新竹縣政府工程查核代表照片表

工程名稱：新竹縣竹北市污水下水道系統第二期實施計畫污水管線系統工程分支管線及用戶接管工程第六標

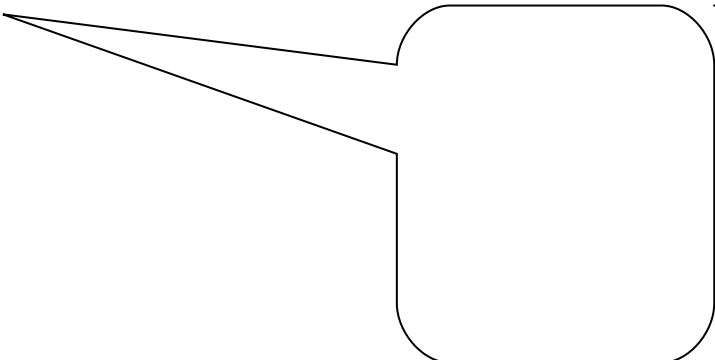
縣政 18 街 33 巷口材料暫存區夜間警示燈不足，安全警告標誌亦不足。
